玄海原子力発電所の発電用原子炉設置変更許可申請書

(3号及び4号発電用原子炉施設の変更)

4号炉において、取替燃料として燃料集合体最高燃焼度が55,000MWd/tの高燃焼度燃料を使用するため、関連する記載事項の一部を変更する。

第 10.3 図 解析に使用したドップラ出力係数

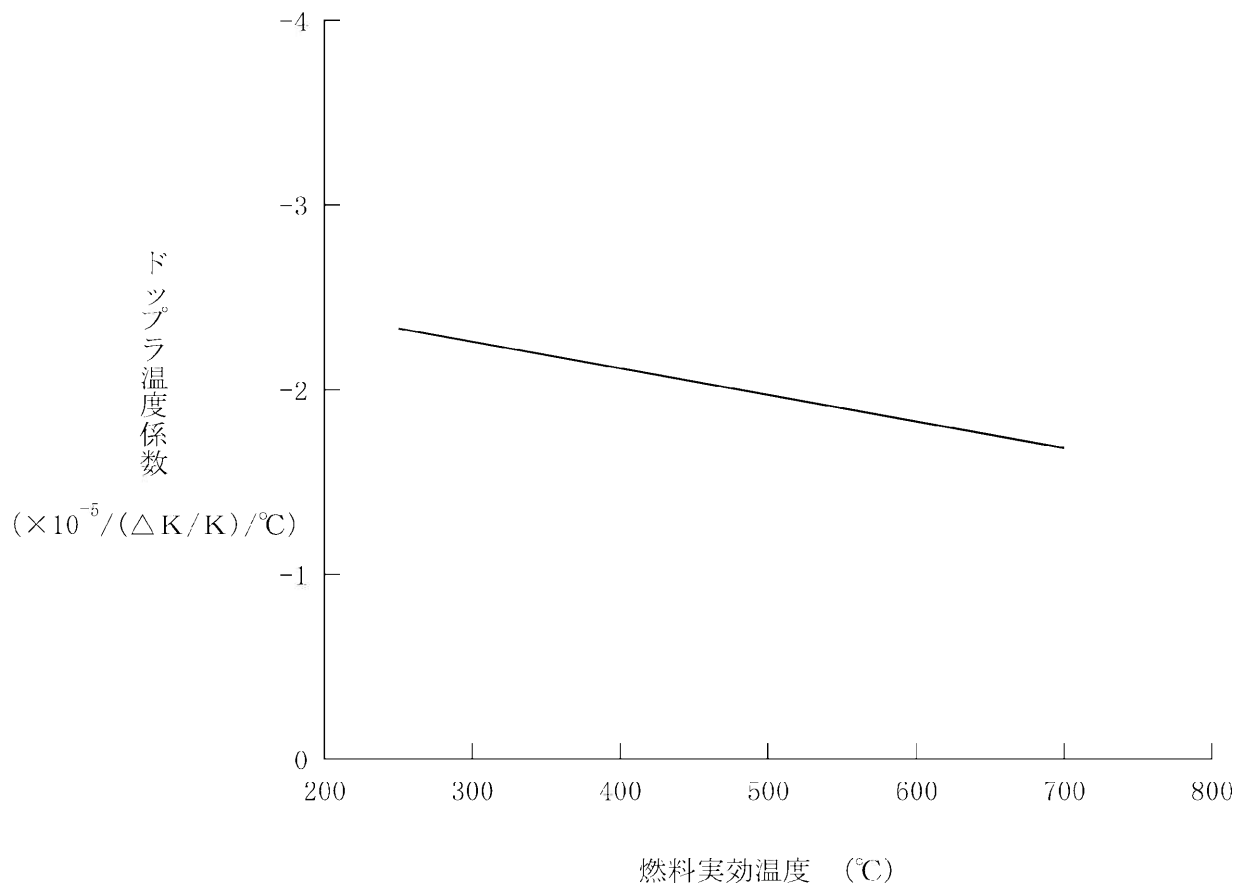
申請書図面のうち、下記図面を変更又は追加する。

- 第 10.3 図 解析に使用したドップラ出力係数
- 第 10.4 図 解析に使用したドップラ温度係数
- 第 10.5 図 解析に使用した減速材密度反応度欠損
- 第 10.6 図 解析に使用したドップラ出力欠損
